東海第二発電所

原子炉格納容器の限界温度・圧力 審査会合における指摘事項の回答

平成29年10月12日
日本原子力発電株式会社

棄却検定のイメージ図

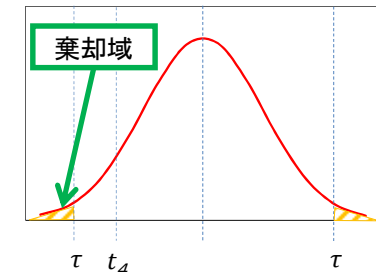
圧縮ひずみ試験の各試験ケースのひずみ率の値の差が大きいため、棄却検定を踏まえても統計学的に算出した圧縮永久ひずみ率の算出が妥当であるかを説明すること。

- ・圧縮永久ひずみ試験のデータ群について、 χ^2 (カイ2乗)適合度検定を実施し、正規性を示すとの仮定が棄却されないことを確認した。
 - ・圧縮永久ひずみ試験のデータ群について、グラブス・スミルノフ棄却検定を実施し、棄却される外れ値が存在しないことを確認した。
- このため、統計学的に算出した圧縮ひずみ率(平均値+2 σ =)を用いて開口量評価を実施することは妥当である。
- ・今後、現状の圧縮ひずみ率のデータに加え、ひずみ試験データを拡充する。

平均値から最も離れた値である x_4 を検査値として検定を実施。

∴ 棄却検定の結果、 $t_4 < \tau$ であるため、外れ値は存在しない。
